國家科學及技術委員會南部科學園區管理局
既有建築物優良改善案例
彙編

112 年更新版

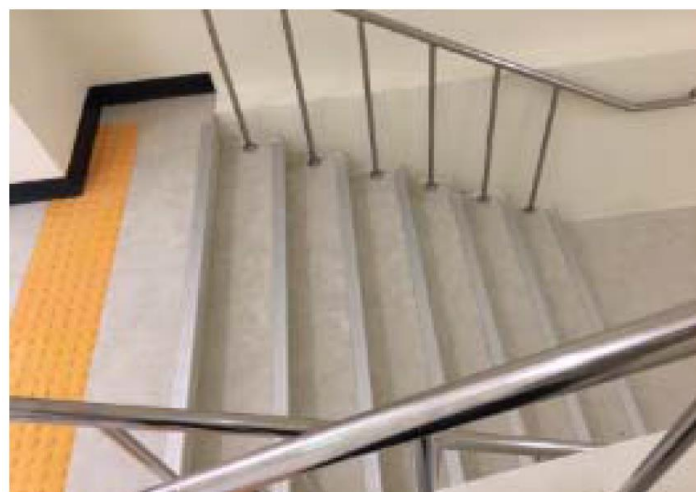
地下 1 樓樓梯底部淨高未達 190 公分部分已封閉。

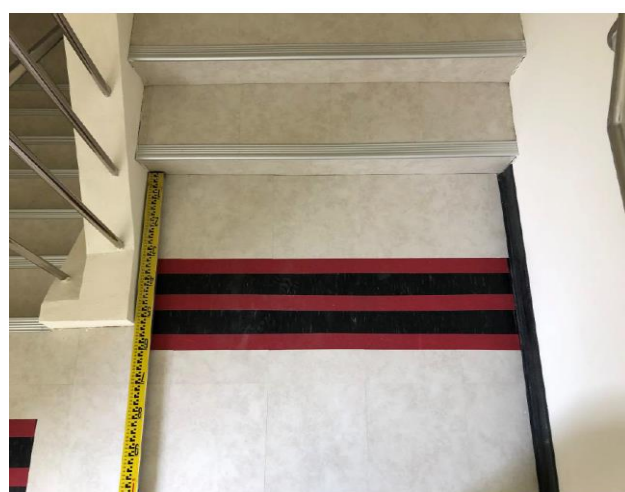
修改為其他與地板鋪面不同質地之警示設施。

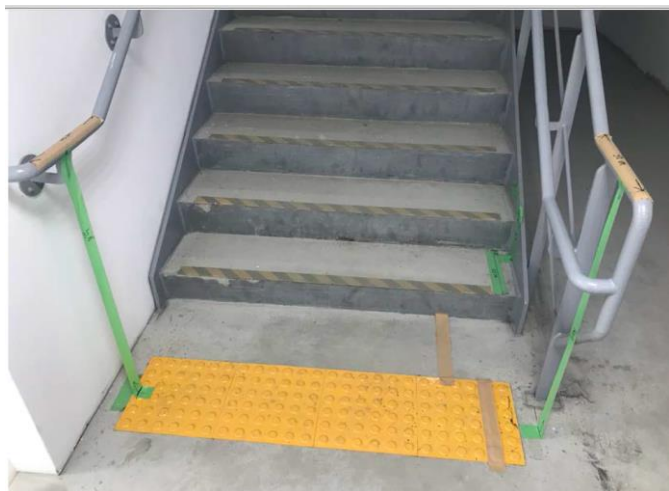
已依規定更換觸覺裝置。

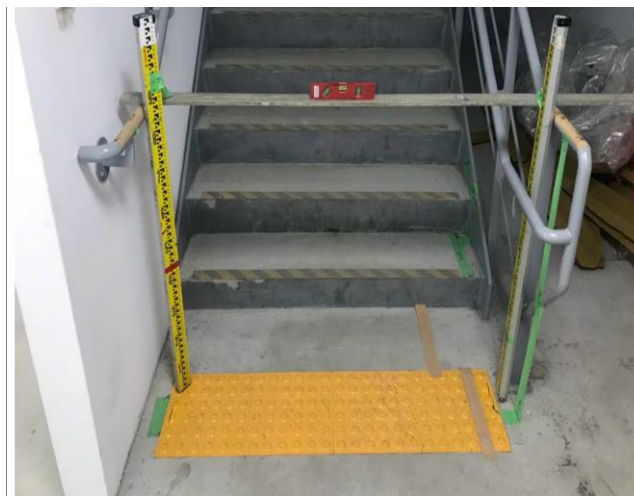
樓梯請以單層扶手方式檢討。

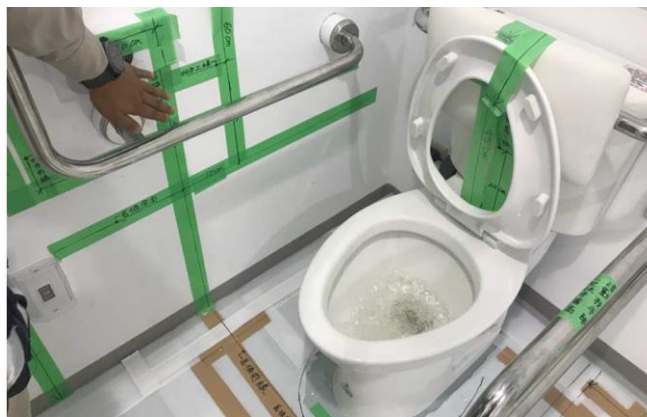
緊急求助鈴與連接之蜂鳴器請接電測試。

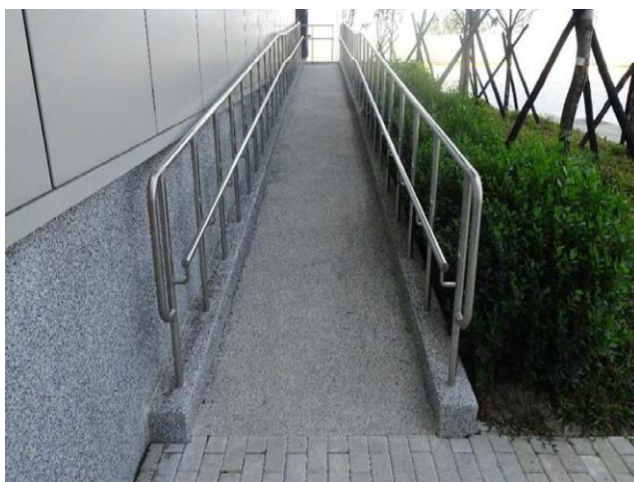
坡道引導標誌牌未設置

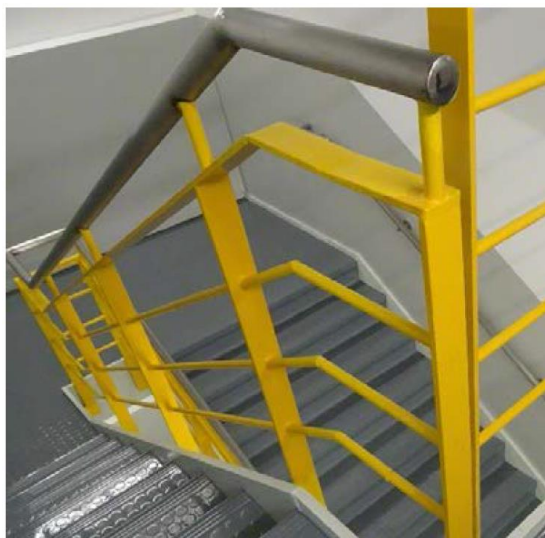
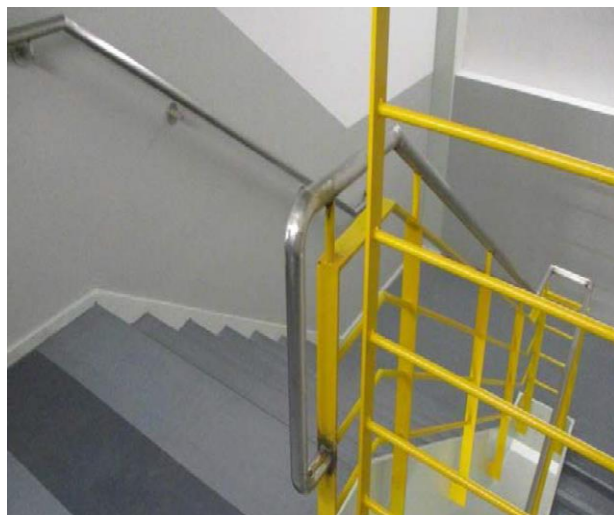
樓梯頂部無防鉤處理。

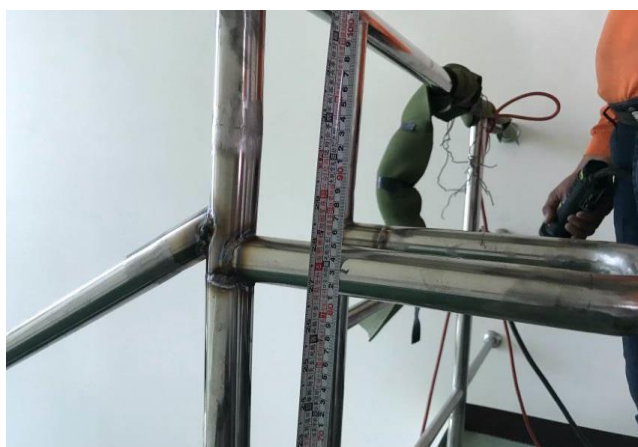
無障礙樓梯水平延伸扶手高度過高，應為 75~85 公分。

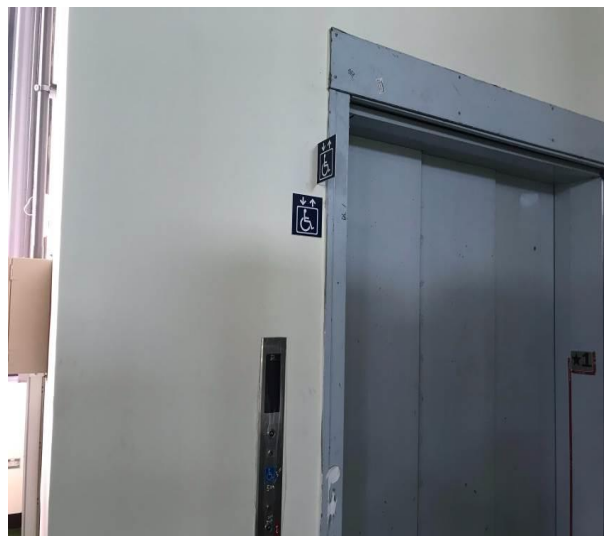
電梯入口牆面無障礙標誌，請將垂直牆面無障礙標誌置於平行牆面無障礙標誌之上，請調整改善。

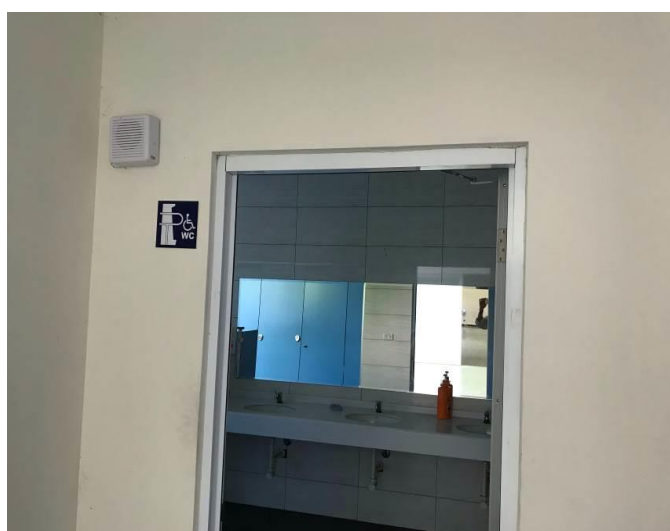
男廁設置無障礙小便斗請於廁所入口牆面加設無障礙標誌。

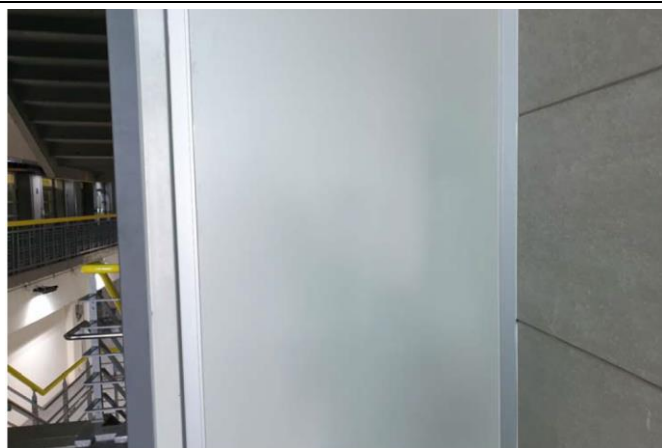
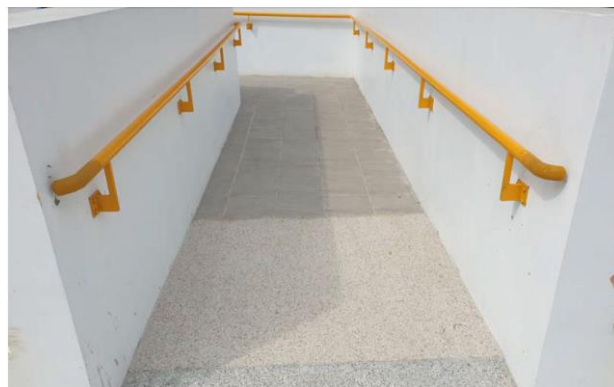
增設標準廠房支無障礙設施平面配置圖。

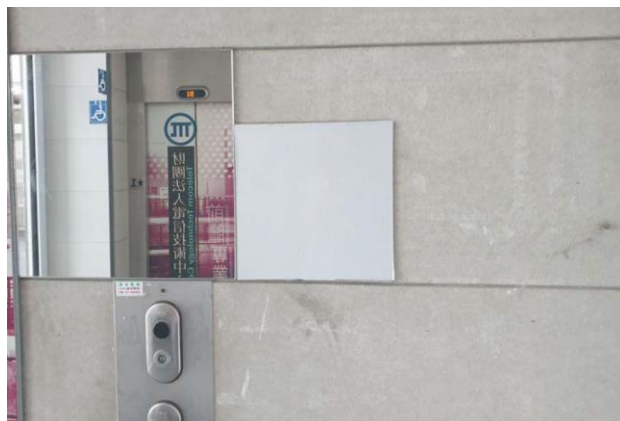
新增裝卸貨之推車專用坡道標示牌。

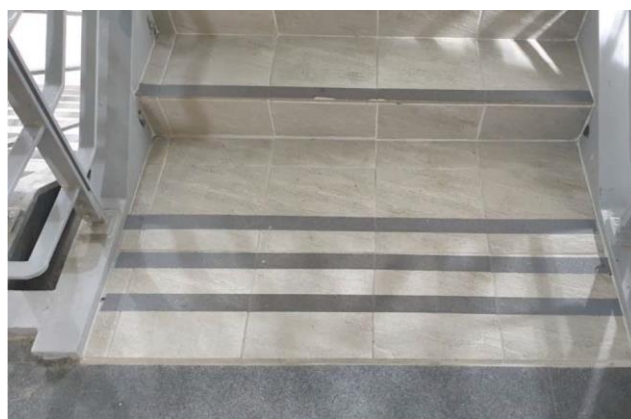
在各層樓梯上下處新增同寬深度 30cm 止滑警示帶。

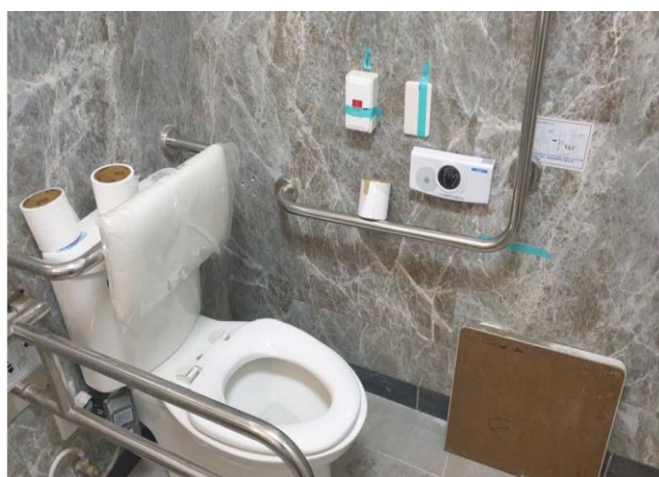
梯廳設置無障礙樓梯引導標示。

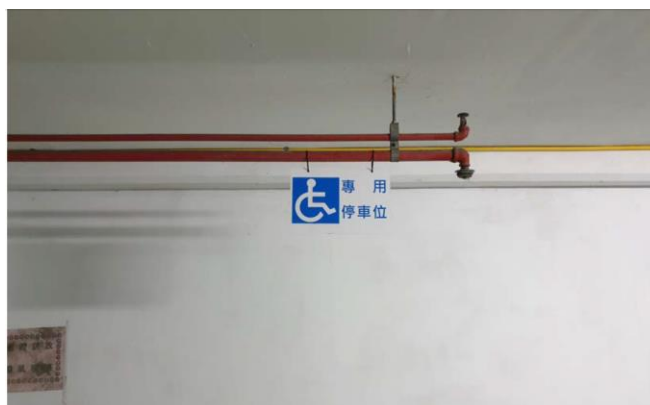
名牌更正為無障礙停車位並加入無障礙圖案。

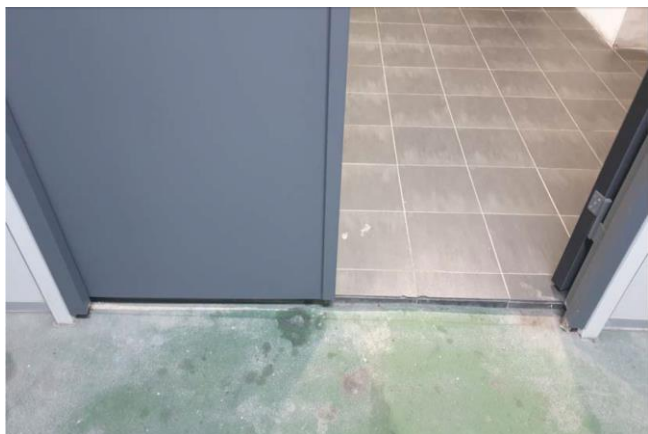
新設無障礙標示。

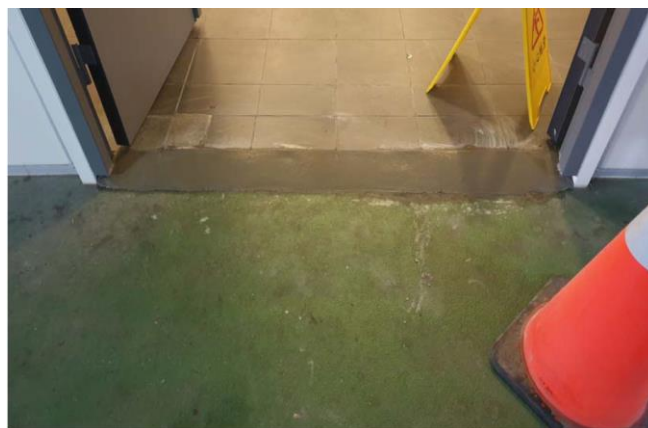
以水泥砂漿填補高低落差。

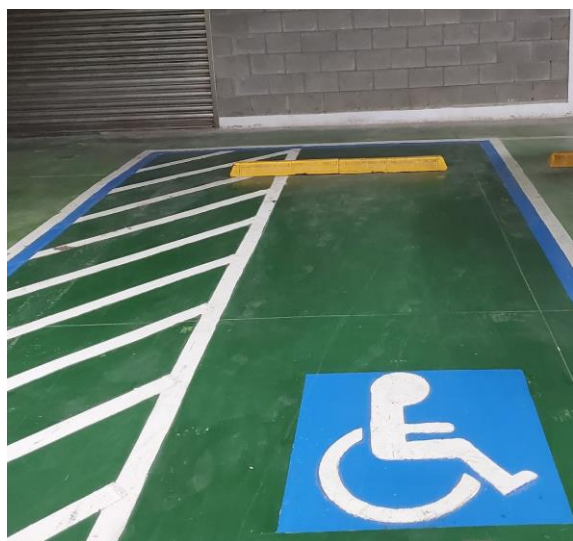
無障礙電梯標示。

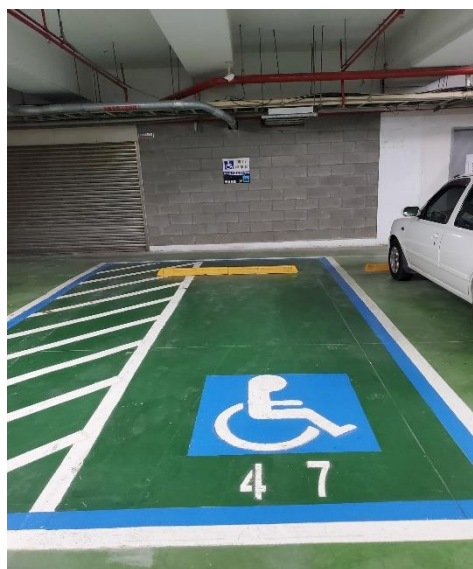
無障礙停車位標示。

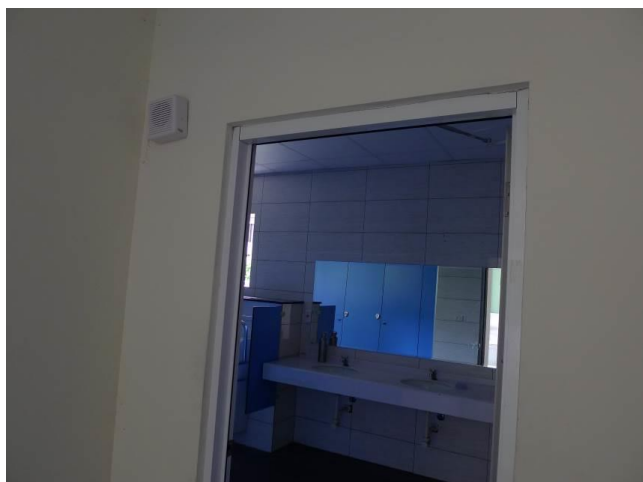
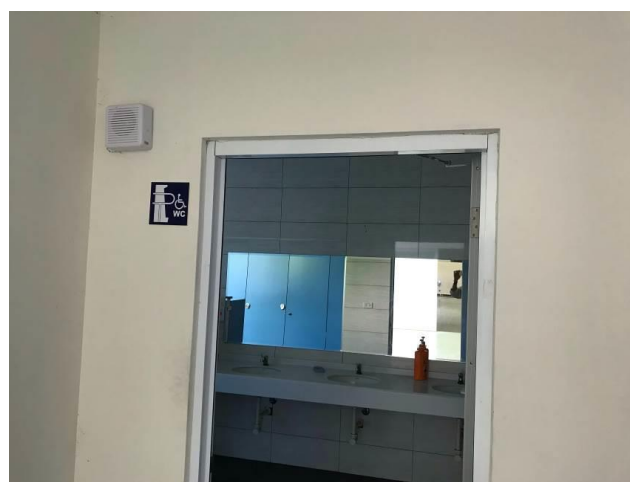
請於廁所入口牆面加設無障礙標誌。

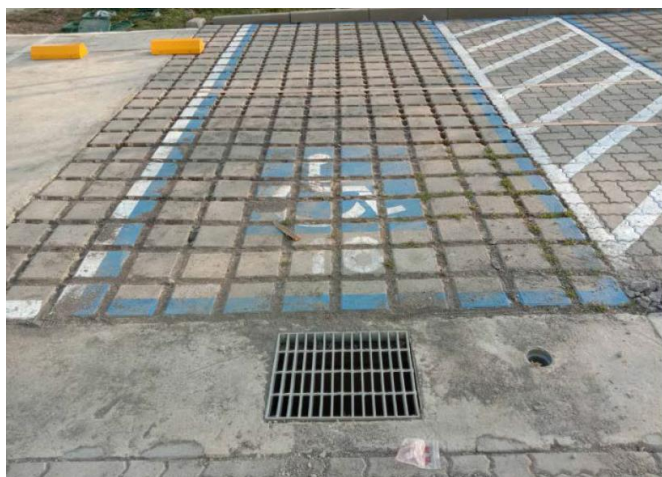
無障礙車位下方為植草磚，無障礙人士下車後會影響輪椅通行。

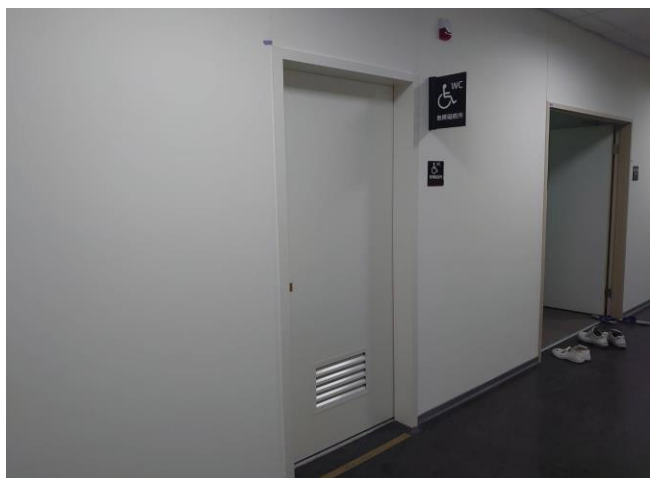
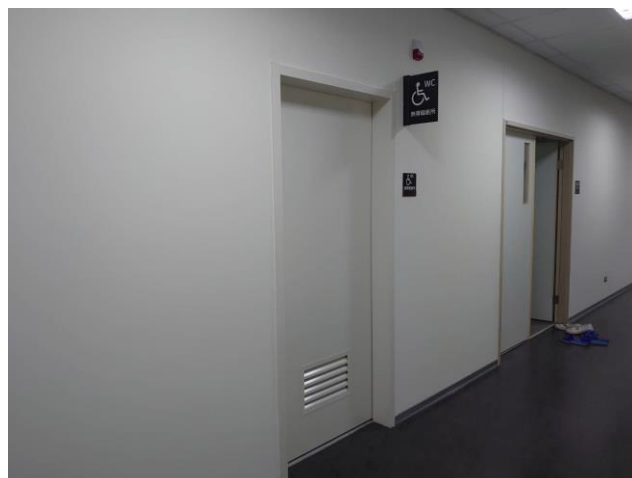
廁所入口垂直牆面之引導標誌高度不足 190 公分。

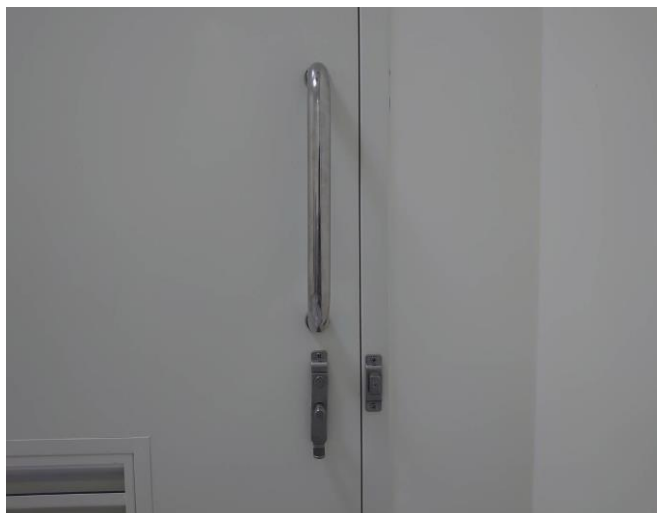
門扇關門扣鎖時被門把手阻擋，無法扣上，請調整鎖扣位置。

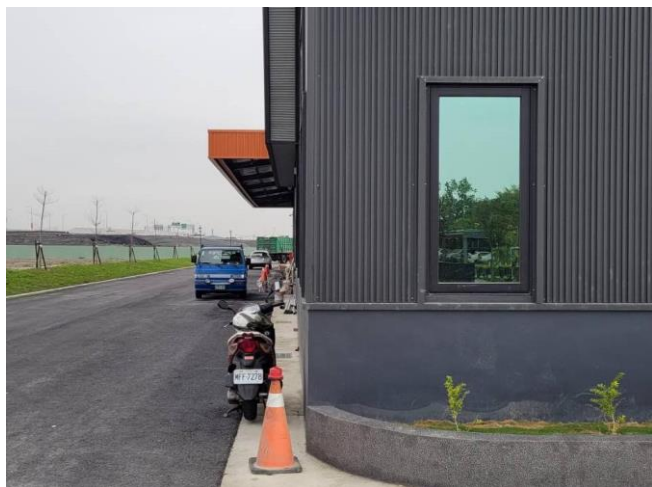
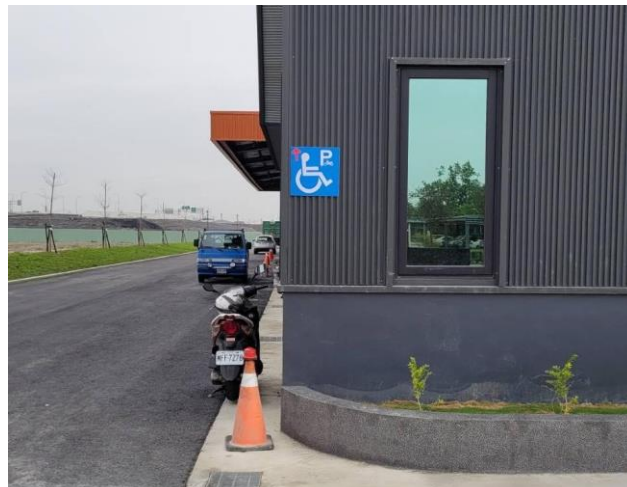
無障礙機車停車位位於建築物後方，請增設引導標誌。

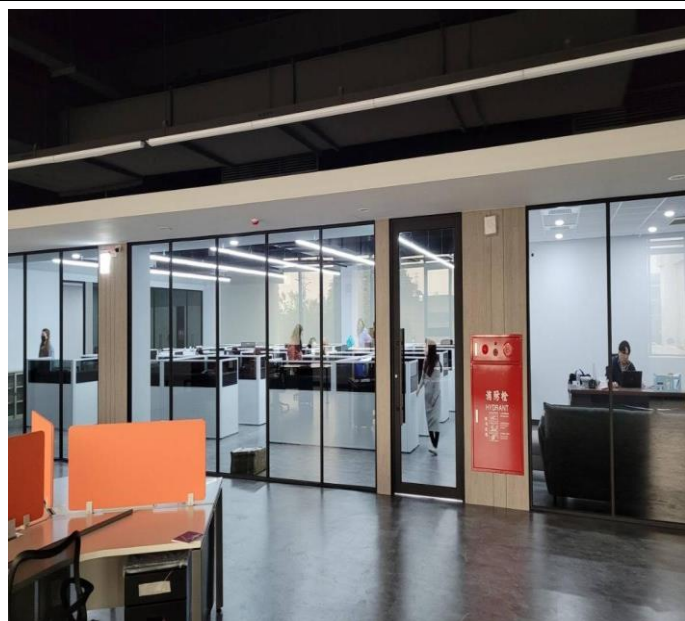
請於 1F 門廳及各層電梯間增設無障礙設施指示標誌。

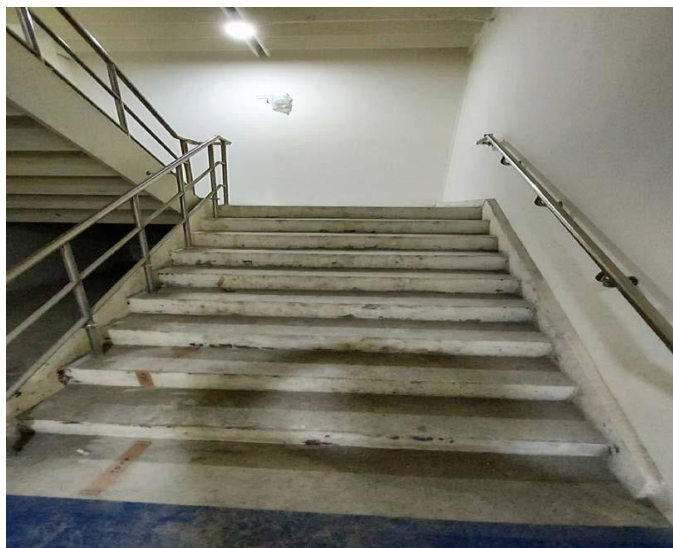
無障礙汽車停車區請增設無障礙標誌立牌。

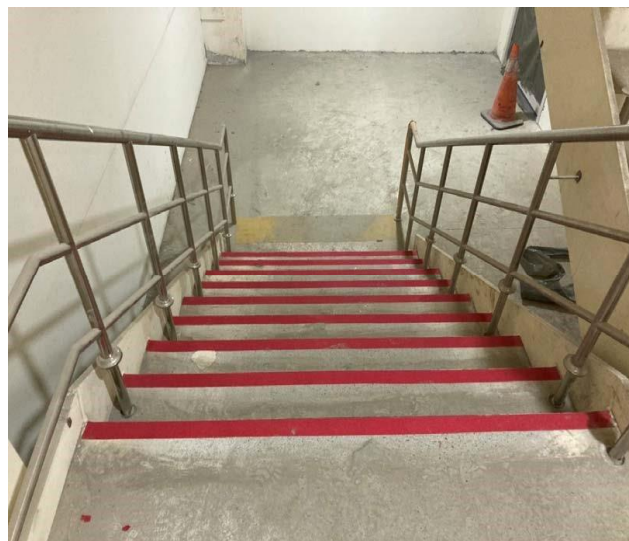
各樓層樓梯梯級踏面外緣應設防滑條。

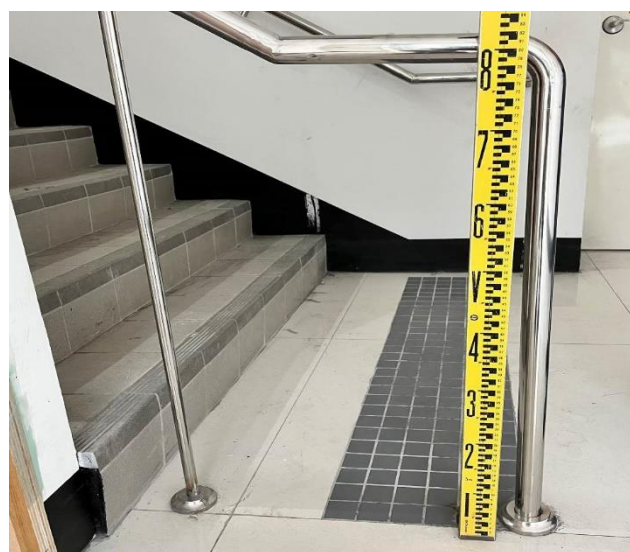
各項無障礙設施之引導(指示)標誌更換永久性材料。

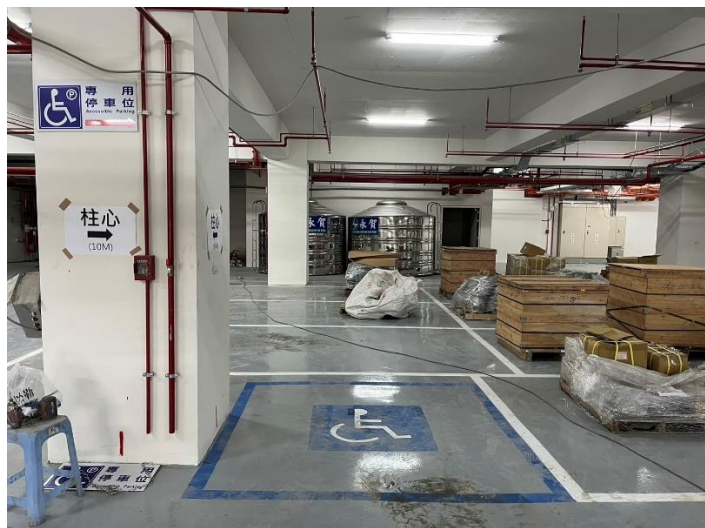
(樓梯 3) D 中央倉庫 1 樓樓梯平台下方未達 190 公分處，應設置防阻擋防護設施。

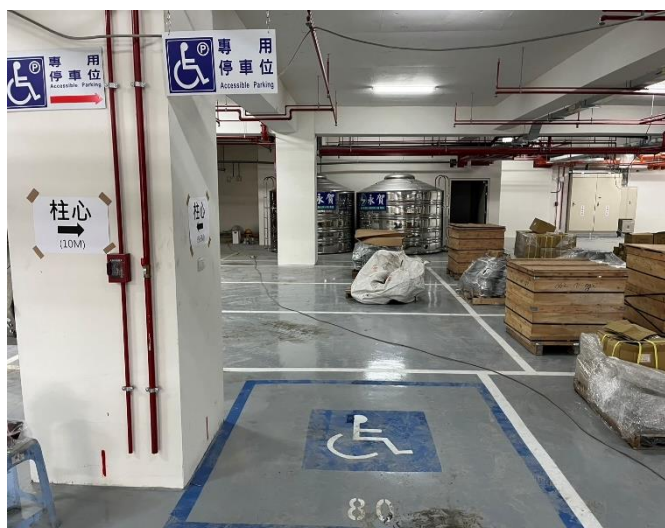
地下室無障礙機車停車位上方未設置標示牌。
